1 安全協定に基づく事前協議、報告及び回答

女川原子力発電所の原子炉施設の一部変更について（ご協議）

東北電力株式会社
女川原子力発電所原子炉設置変更許可申請
(3号原子炉施設の変更) の概要

女川原子力発電所原子炉設置変更許可申請（3号原子炉施設の変更）について

第1図 燃料集合体構造図

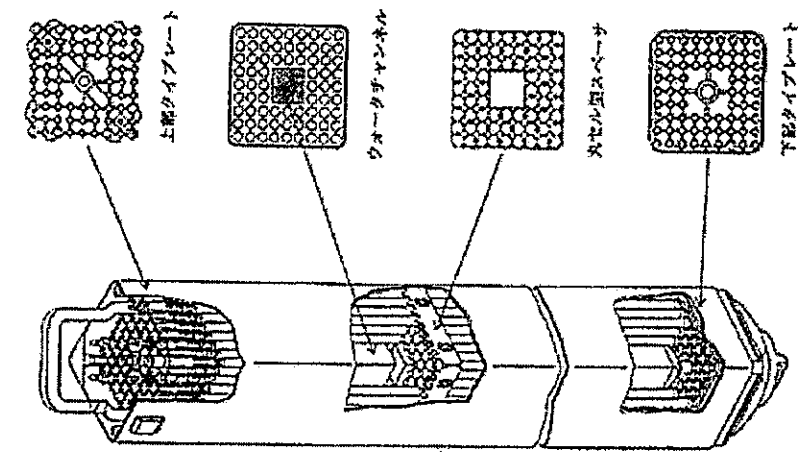
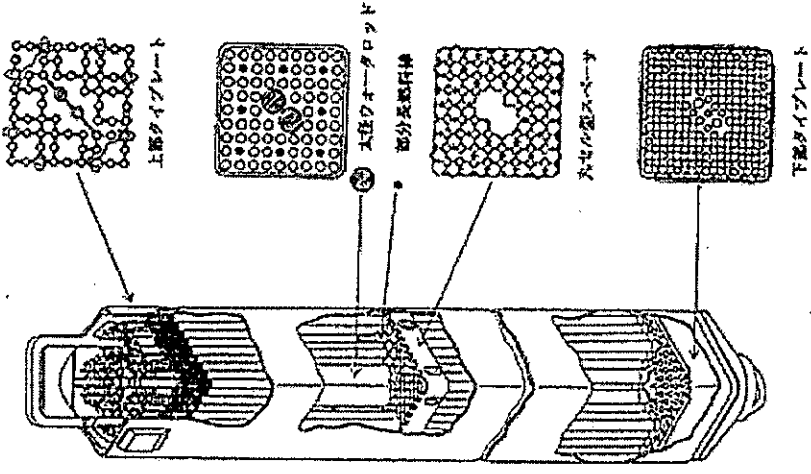
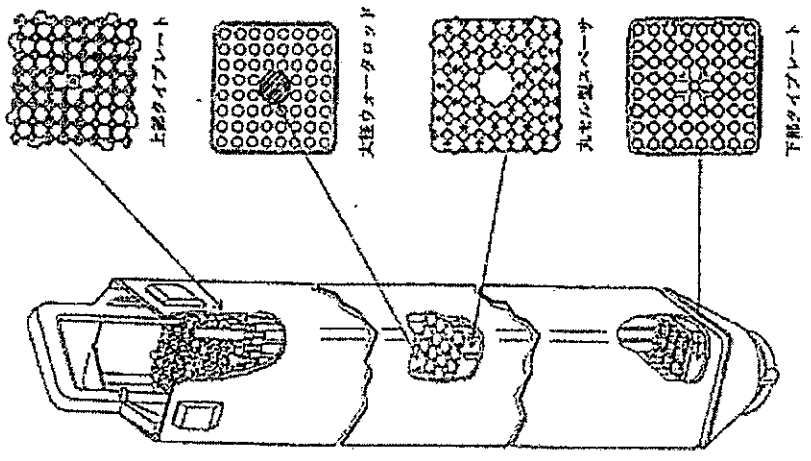
3号炉において、燃料集合体560体のうち、ウラン・プルトニウム混合酸化物（以下、「MOX」という。）燃料集合体を最大228体装荷する^(*)。

なお、MOX燃料集合体は、高燃焼度8×8燃料集合体と同一の構造を持ち、プルトニウム含有率を燃料集合体平均ウラン235濃縮度で約3.0wt%相当以下に調整したものである。

MOX燃料料に関して、9×9燃料（A型）及び9×9燃料（B型）と比較した基本仕様を第1表に、構造図を第1図に示す。
